「もんじゅ」廃止措置計画の変更内容
(模擬燃料体の部分装荷)

日本原子力研究開発機構 (JAEA)

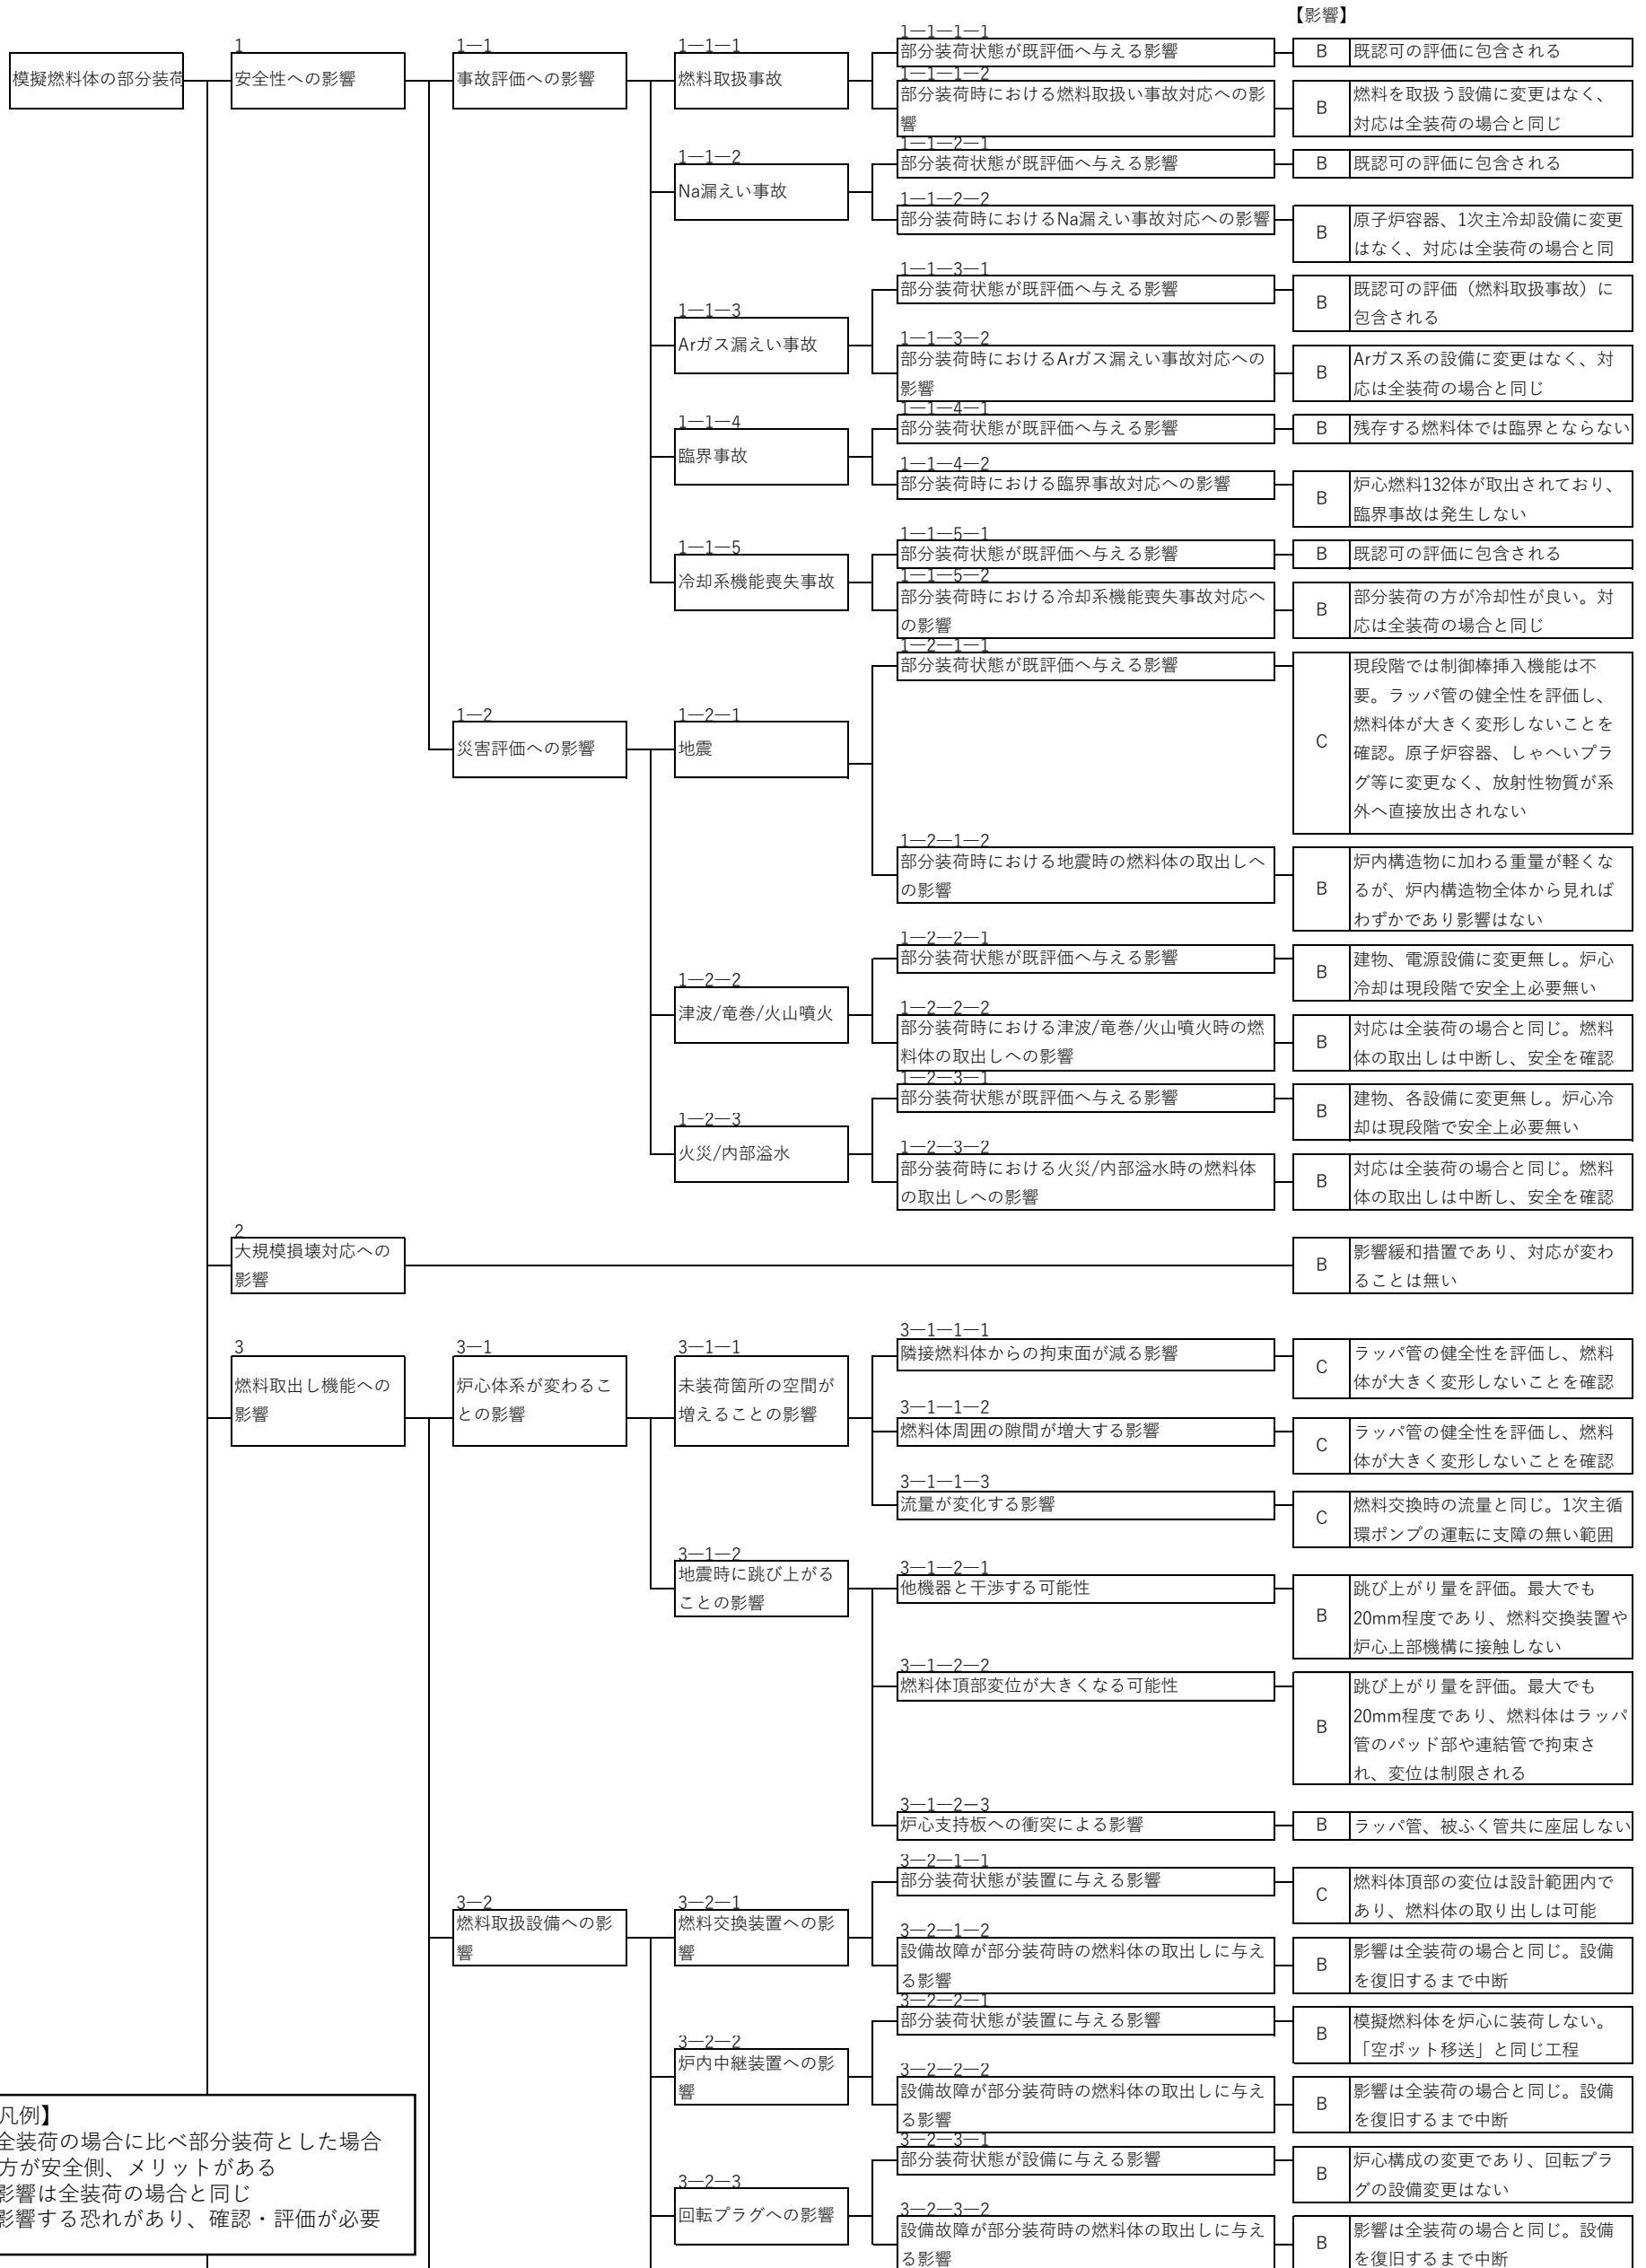
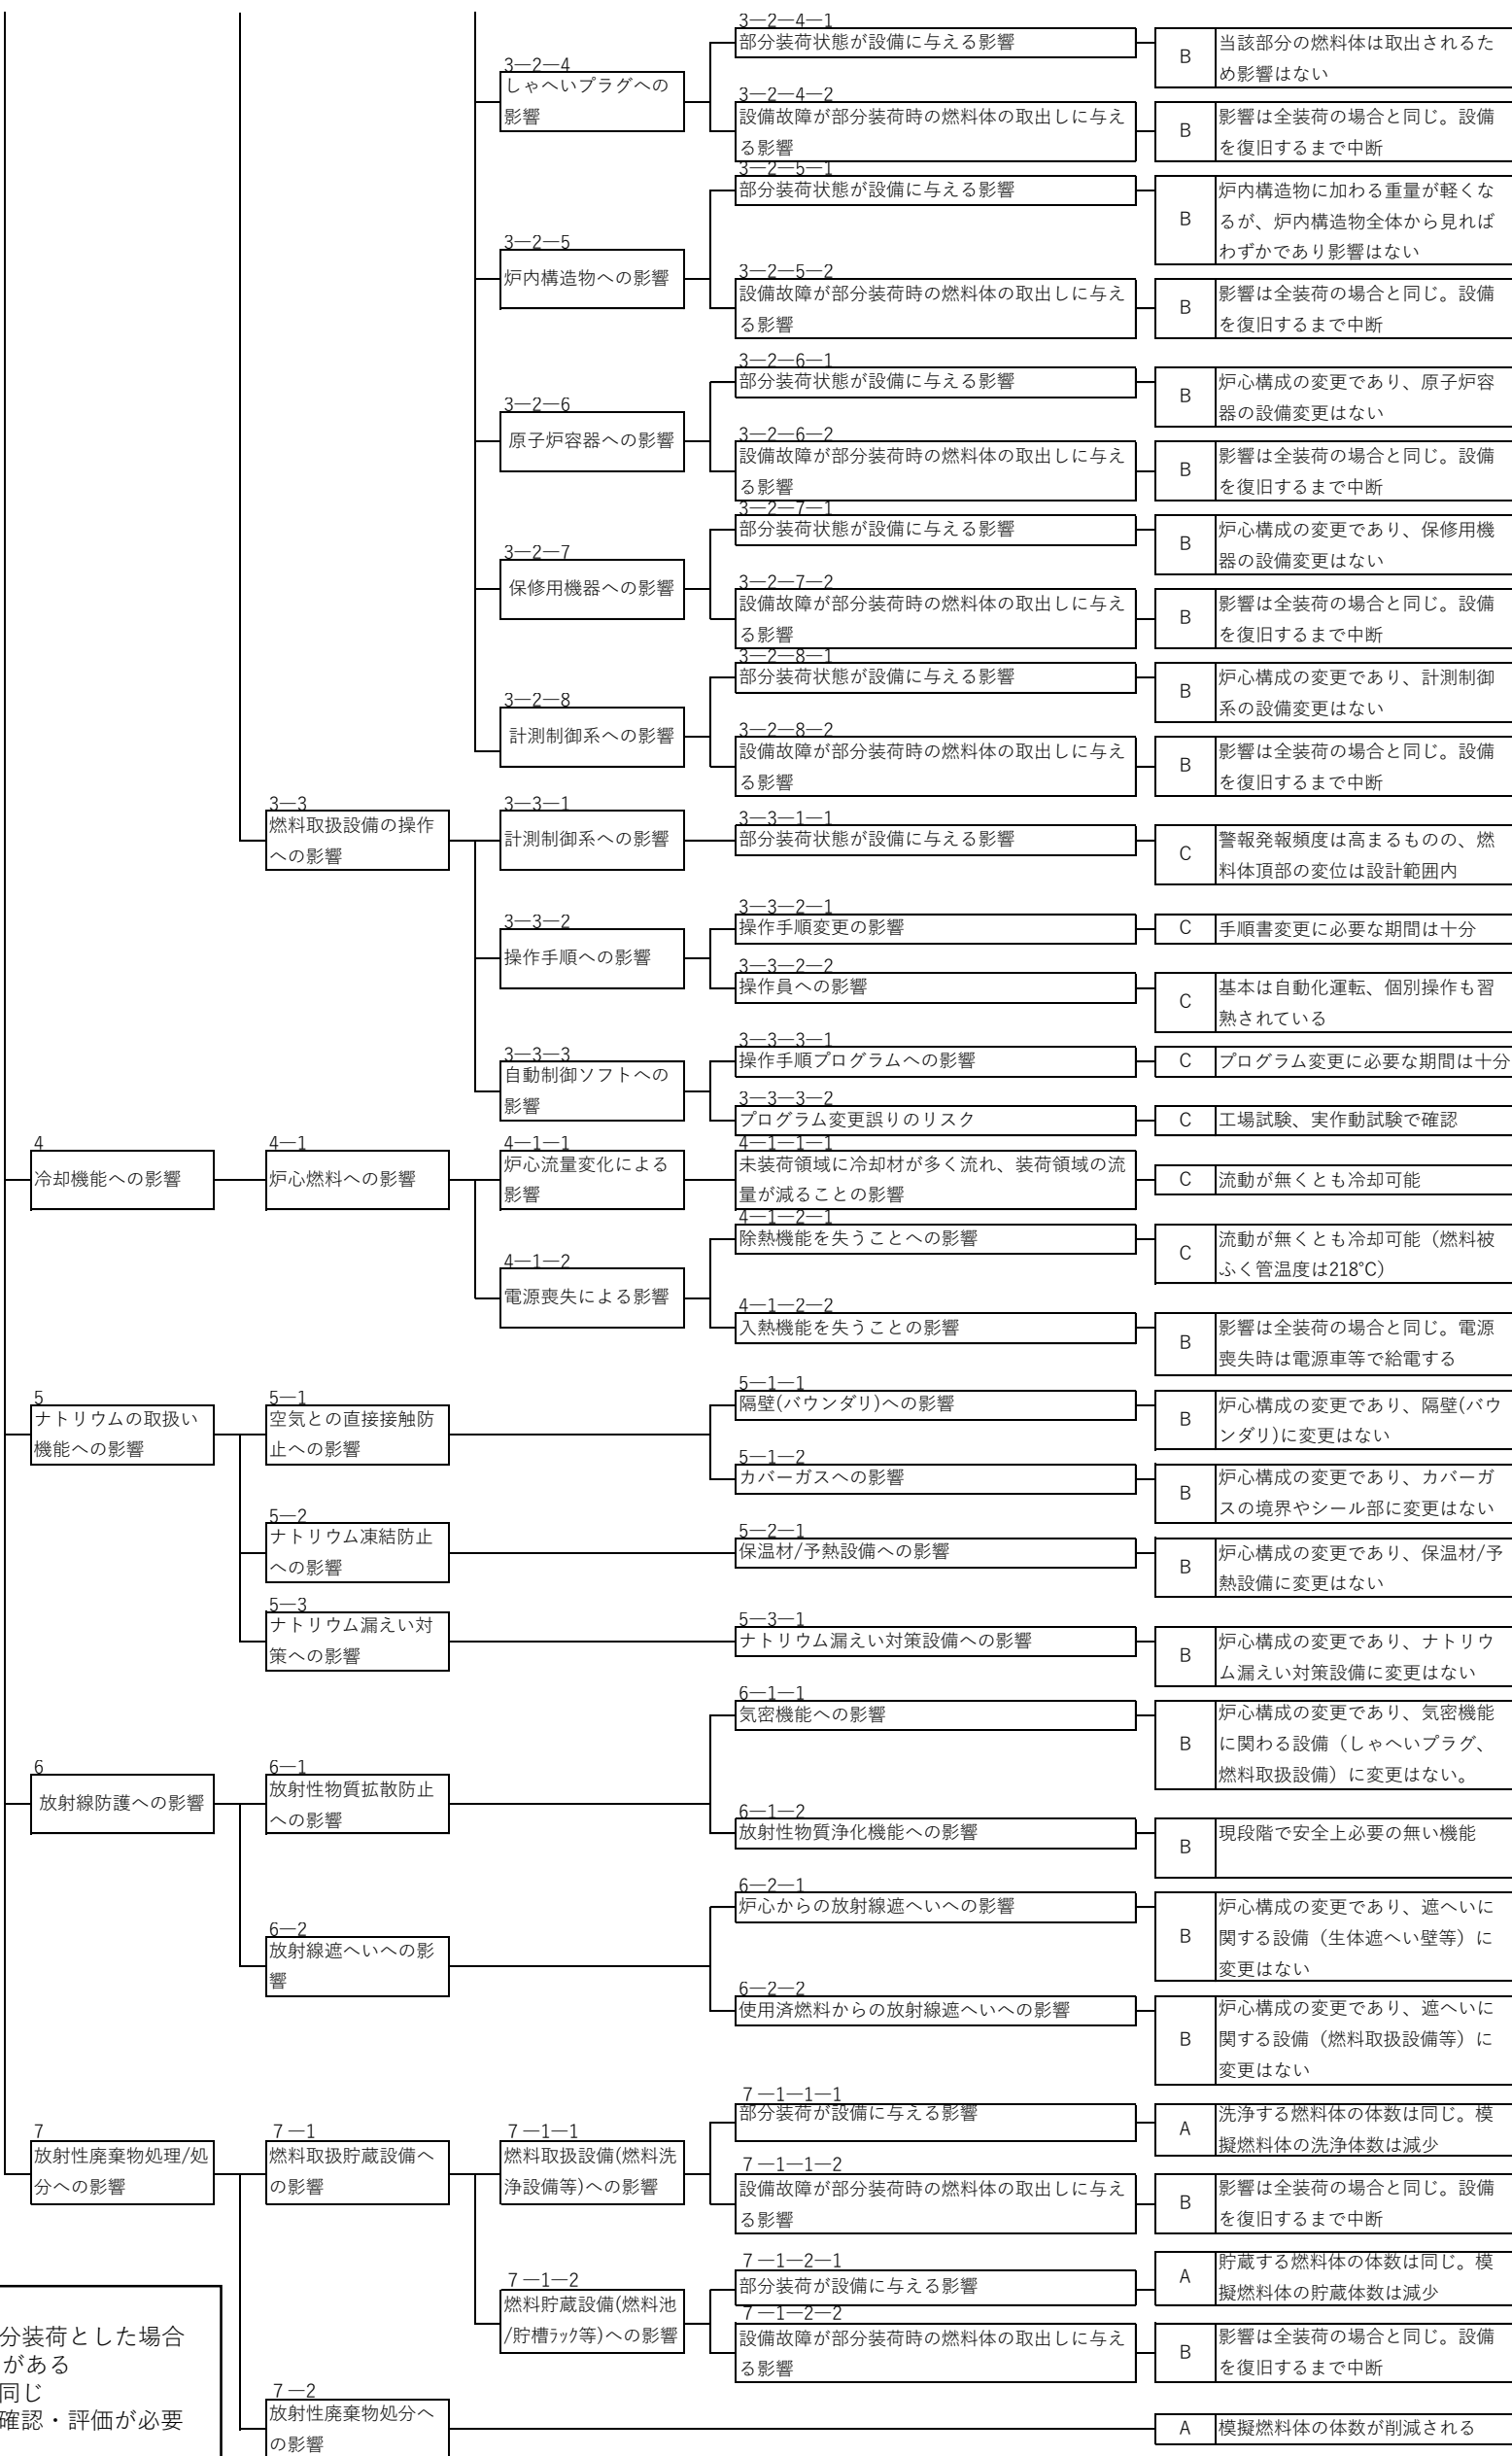
No	コメント
1	<p>部分装荷における影響の洗い出しについては、燃料取出し作業に限定せず、広範囲に行って、検討項目に抜けが無いようにすること。</p> <p>検討項目を体系的に洗い出したことがわかるように説明資料を作成し、高速炉の専門知識がなくてもその妥当性が確認できるよう、資料を工夫すること。</p>

○部分装荷における影響を網羅的に洗い出すため、原子炉施設の安全確保の大前提である「止める」、「冷やす」、「閉じ込める」を念頭に以下の視点から影響因子を洗い出し、体系的に整理（SH2.3 参照）

- (1) 安全性への影響（事故・災害、大規模損壊への対応）
- (2) 燃料体取出し機能への影響
- (3) 冷却機能への影響
- (4) ナトリウム取扱い機能への影響
- (5) 放射線防護機能への影響
- (6) 廃棄物の処理処分への影響

○影響の有無と程度を評価した結果、

- (1) 地震以外は既認可の評価に包含。地震時、燃料体の構造健全性は維持される
- (2) 燃料体頂部の変位量は設計範囲内。燃料体の跳び上がり量は20mm程度であり、燃料交換装置の燃料取出し機能に影響しない
- (3) 冷却機能喪失時の燃料被ふく管肉厚中心最高温度は約218℃であり、温度上昇は僅か
- (4)、(5) 各設備に変更なく、機能を維持
- (6) 模擬燃料体の洗浄廃液が減少。廃棄物が低減されるメリット有

○部分装荷における影響を「止める」、「冷やす」、「閉じ込める」を念頭に広範囲に洗い出しを行って、検討項目に抜けが無いよう体系的に整理。

○影響評価した結果、安全性及び燃料体取出し機能等に影響を与えない。
